OBJEDNÁVKA č. 1125200350

Lavička Aloise Piňose

Nabídka 25N00314
19.8.2025

Dodatek

Situace

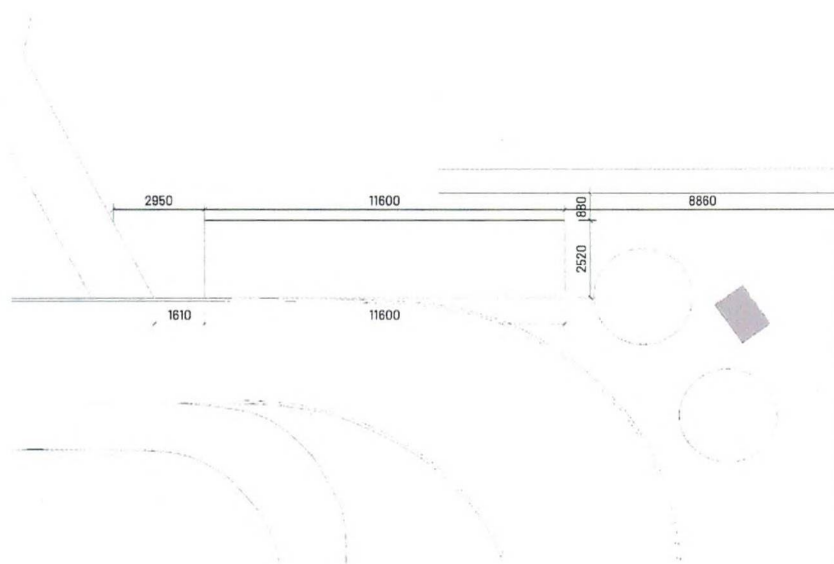
- jsou tam 3 stromy – javory – 2 stromy jsou znázorněné a 3 je úplně vpravo mimo tuto stavbu
- obecná ochrana dřevin - lavičky musí být min. 2,5 m od stromů
- minimalizovat rozsah výšlapů - "dlažbu" dát spíše k lavičkám
- vyjádření MO MMB
- bude třeba vstup do zeleně

Prosím tedy zahrnuje návrh 2,5 m od stromů a je minimalizován rozsah výšlapů, je možné prohodit umístění dlaždic?

- stromy - návrh lze posunout směrem od stromů ke schodům, tedy navrhuji vyměřit na místě ochranou zónu a od te vytyčit umístění. Pracovala jsem s podklady z katastru, nemám úplně přesné zaměření, ale mělo by se vše vejít.

- dlaždice - k lavičkám se dá přijít z více stran, buď z parkoviste a nebo od chodníku.. zároveň je to koncipováno jako místo k setkávání, tedy nejrůznější bude užívání mezi lavičkami. Před každou lavičku se navíc už větší dlaždice nevejde. Můžu přidat pro zpevnění před každou lavičku ještě obrubníky navíc. Cena se měnit nebude.

Detail

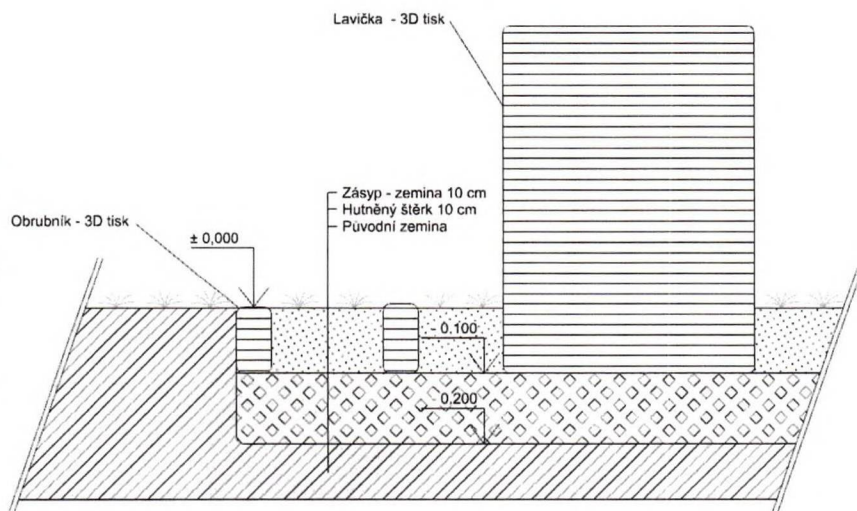
Poprosím také doplnit řez o kóty na stránce 11, napočítali jsme pouze 36 obrubníků místo 37 a dle projektu bude zajištěno na místech zasypáním zeminou a zatravněním, u čehož požadujeme zachovat výšku stávajícího terénu.

- obrubníky mají výšku 10 cm, pod nimi hutněný štěrk rovněž 10 cm. Výška výkopu bude tedy 20 cm.

- výška terénu bude zachována
